**über die Änderung und Ergänzung der
allgemeinen bauaufsichtlichen Zulassung
vom 5. Januar 2023**

Z-19.140-2276

Bauprodukte (Profile und Glasrahmen) für Brandschutzverglasungen

- weitere Glasleisten und Dichtstreifen

Anlage 13A

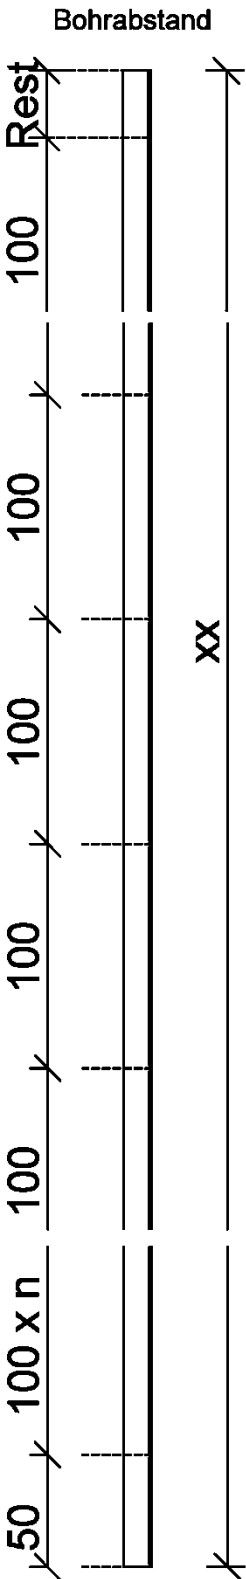
1. Abschnitt 2.1.2.6 erhält folgende Fassung:
2.1.2.6 Glasleisten (L- und Z-Winkel):
Typen und Abmessungen: entsprechend den Anlagen 13 und 13A
Oberfläche: verzinkt
2. Es wird folgender neuer Abschnitt 2.1.2.10 eingefügt:
2.1.2.10 Sonstige Dichtungen
Normalentflammbare¹ Dichtungstreifen² (Artikelnummer: G158402) entsprechend
Anlage 13A
3. Die Anlagen der allgemeinen bauaufsichtlichen Zulassung werden um die Anlage 13A dieses Bescheids ergänzt.
4. Die beim Deutschen Institut für Bautechnik hinterlegten Anlagen mit den Produktangaben werden um die Anlage 0-2.Ä/E1 zu diesem Bescheid ergänzt.
